검 토 의 견 서

공 사 명	남부순환로(개봉1동사거리주변)평탄화공사		
검토건명	오류IC교 교대 벽체 및 기초 철거 실정보고(민원 보완분)		
관련문서	삼일(남부)제2018-160호(2018.06.04)	작성자	구 자 룡 (인)
검토일자	2018. 06. 04.	확인자	이 영 모 (인)

- 「남부순환로(개봉1동사거리주변)평탄화공사」와 관련하여 오류IC 기존교대 현장조사결과 벽체 및 기초 규모가 설계와 상이하여 구조물 철거계획의 변경사항을 검토하고자 함.

<A1 기존교대 전경>

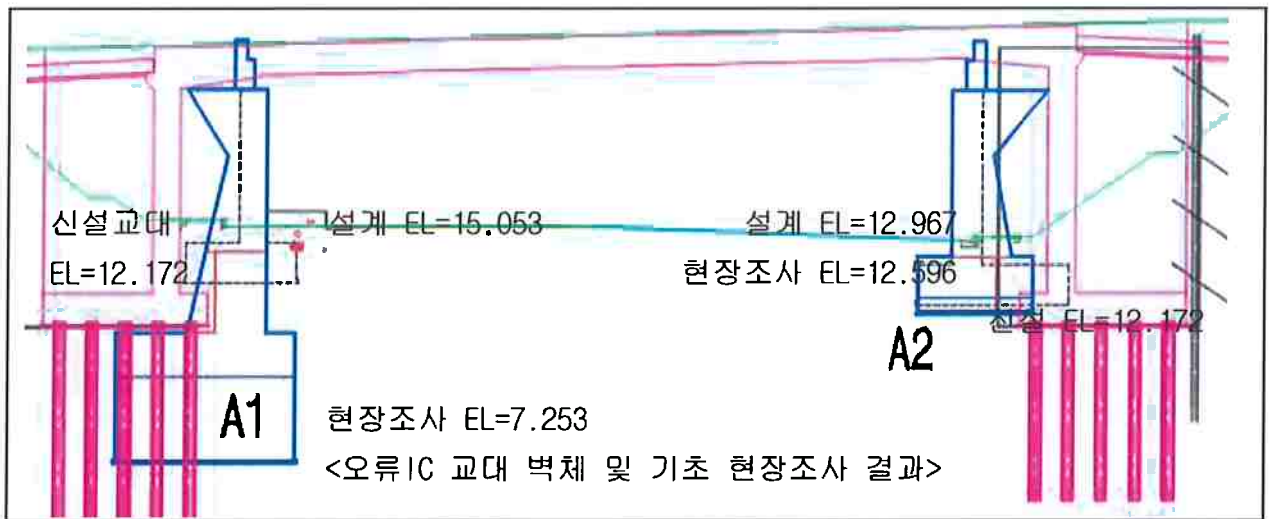
구 분	설 계	현장조사 결과	비 고	
A1	기초 EL.	EL = 15.053	EL = 7.253	
	교대형식	역T형	반중력식	
	기초형식	강관Pile기초	직접기초	
A2	기초 EL.	EL = 12.967	EL = 12.596	
	교대형식	역T형	반중력식	
	기초형식	강관Pile기초	직접기초

1) 인양용 Crane 배치계획

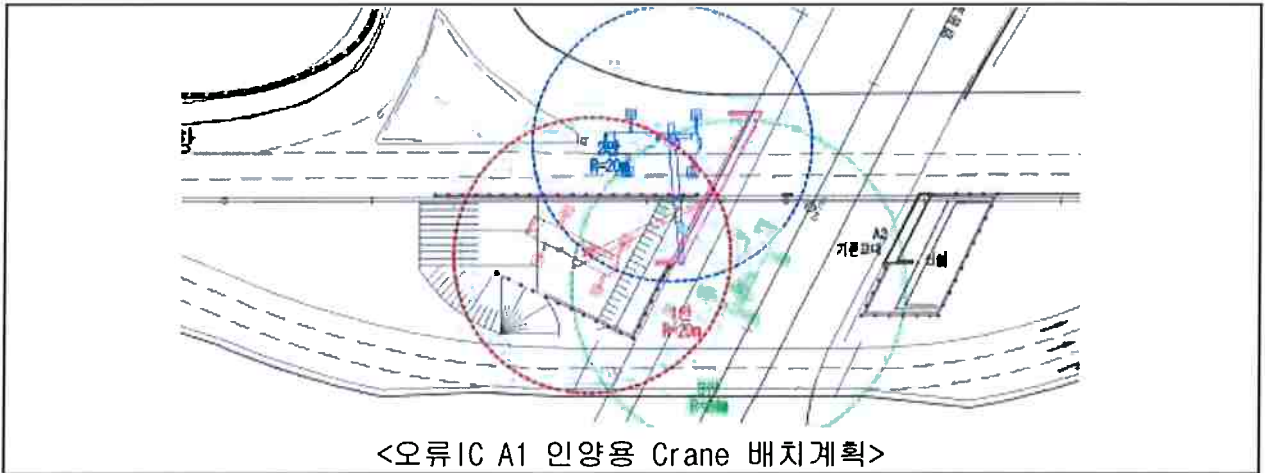
구분	Crane 위치	인양용 Crane 배치계획 검토	Crane 회전반경	적용
1안	가시설 내부	- 통행차로 지장 없음 - 크레인 설치를 위한 임시토공(V=1,200m ³) 필요	20 m	◎
2안	남부 순환로	- 가시설(A1 B-B단면) 안정성 확보를 위한 추가 구조검토 필요 - 남부순환로(3개 차로) 및 오류IC 램프 전면차단 필요	20 m	
3안	경인로	- 경인로 3개 차로 전면차단 필요 - 인양부재 현장 내 적치를 위해 회전반경 최대 필요	24 m

1) 인양Crane 근접배치를 위한 임시 되메우기 실시

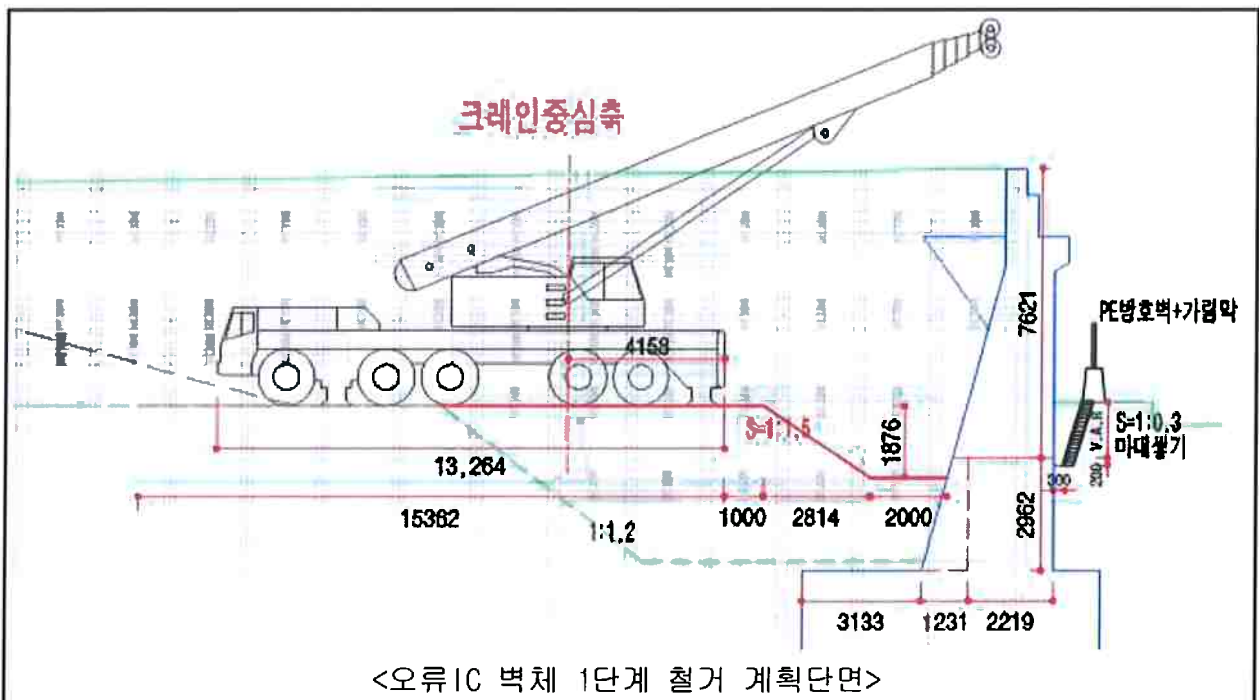
- Diamond Wire Saw 작업을 위한 최소 이격거리(2m) 유지
- 임시 성토사면 사면안정성확보를 위한 경사조정 (Slope = 1:1.5)

2) 하부벽체 철거 및 강관Pile 가이드를 설치하기 위한 터파기

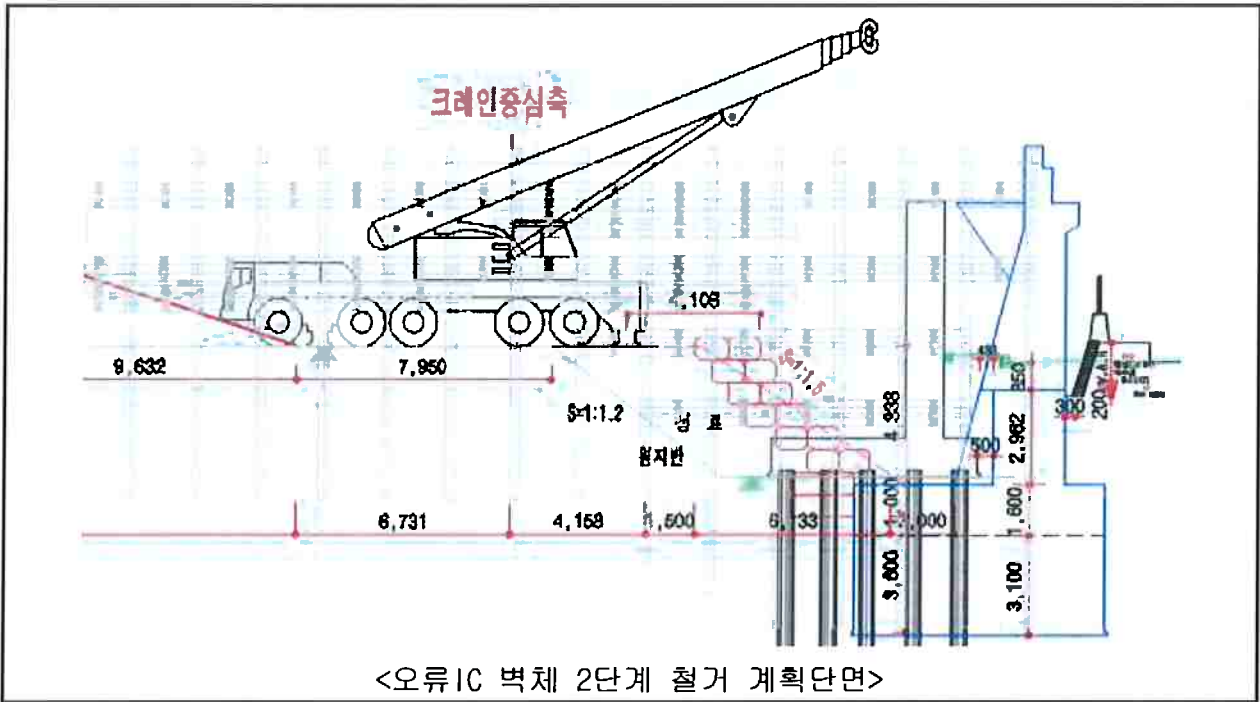
- 성토사면 사면안정을 위한 톤마대 2열쌓기(Slope = 1:1.5)

1) 가이드홀 천공 경제성 검토

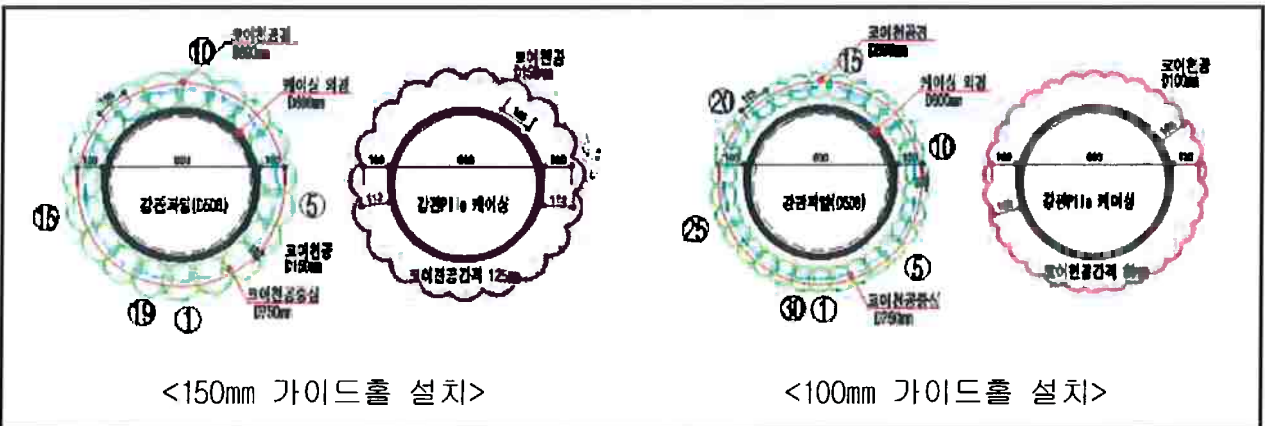
천공규격	소요공수	단 가	금 액(직접비)	적 용
D100mm, T=1,600mm	30 공/개소	316,574₩/공	9,497,220 원/개소	
D150mm, T=1,600mm	19 공/개소	411,096₩/공	7,810,824 원/개소	○

1) 인양용 Crane 배치계획

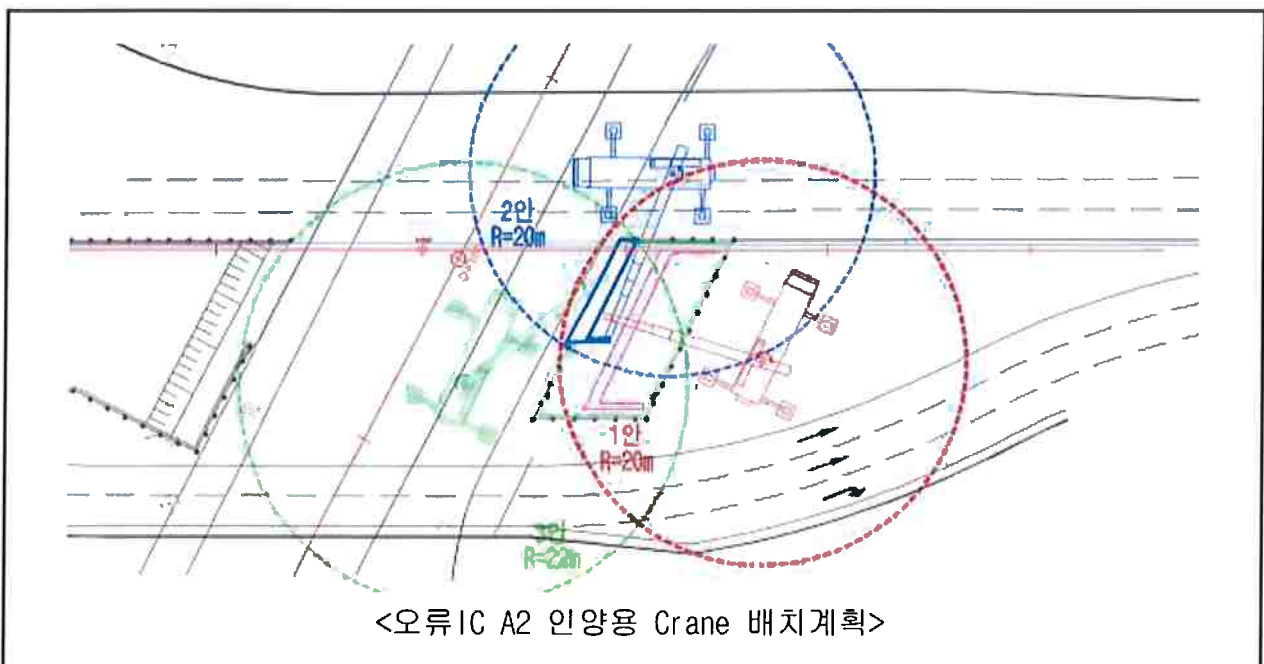
구분	Crane 위치	인양용 Crane 배치계획 검토	Crane 회전반경	적용
1안	가시설 배면	- 가시설(A2 G-G단면) 안정성 구조검토 확인완료 - 통행차로 지장 없음	20 m	◎
2안	남부 순환로	- 가시설(A2 E-E단면) 안정성 확보를 위한 추가 구조검토 필요 - 남부순환로(3개 차로) 및 오류IC 램프 전면차단 필요	20 m	
3안	경인로	- 경인로(3개 차로) 전면차단 필요	22 m	
4안	가시설 내부	- 부지협소(13m * 9m)로 크레인(13.3m*9.8m) 설치 불가능	-

2) 오류IC교 A2 벽체 철거방법 검토

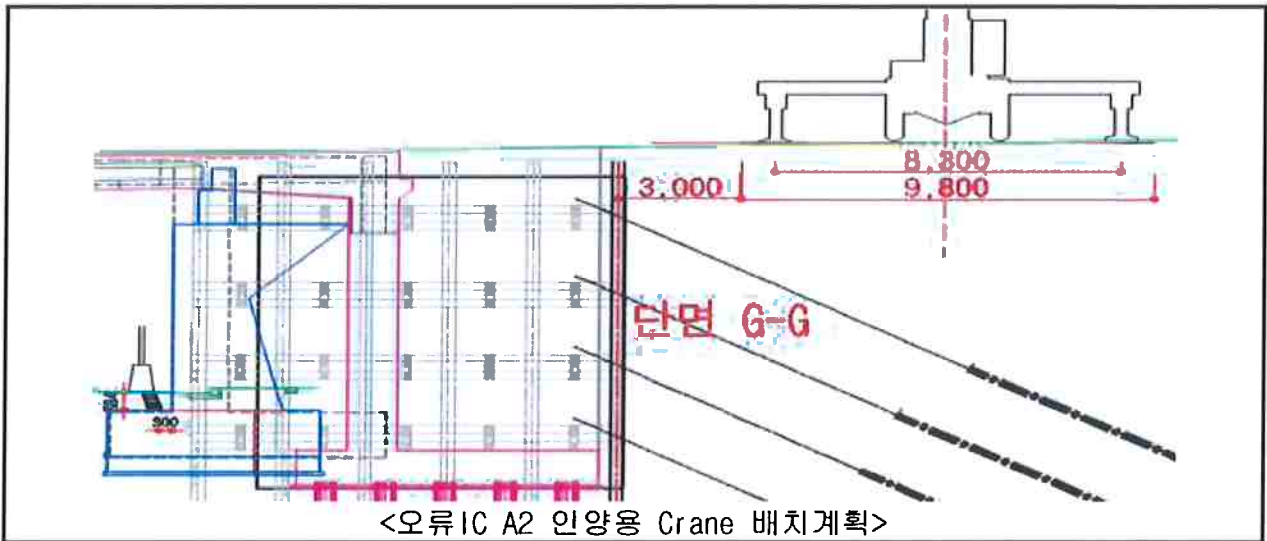
구분	설 계	철거방법 변경
A1		
철거 방식	전면 철거 (벽체~기초)	부분철거 (기초일부 존치)
존치 사유	1. 기초인접(약1.5m) 고압도시가스 D300mm 존치로 철거 곤란 2. 기초철거 작업시 경인로 1개 차로 통제 불가피 3. 기존 교대 기초 가시설 유용

3) 절단부재 절단선 결정

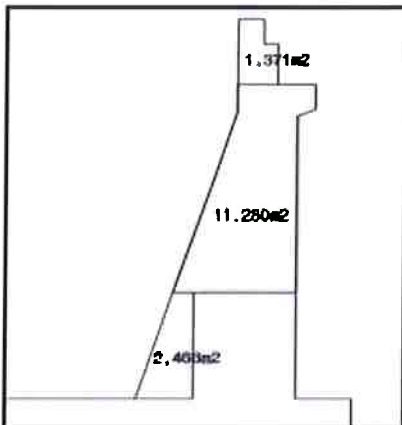
구분	부재 면적	전체 부재중량	절단부재
1차 파라펫	1.371m ²	1.371 × 10.8 × 2.4 = 35.54ton	35.54/18.53 = 1.97 적용 3EA(날개벽고려)
2차 벽체	11.280m ²	11.28 × 10.8 × 2.4 = 292.38ton	292.38/18.53=15.78 적용 16EA
3차 하부벽체	2.466m ²	2.465 × 10.8 × 2.4 = 63.89ton	63.89/18.53 = 3.45 적용 4EA
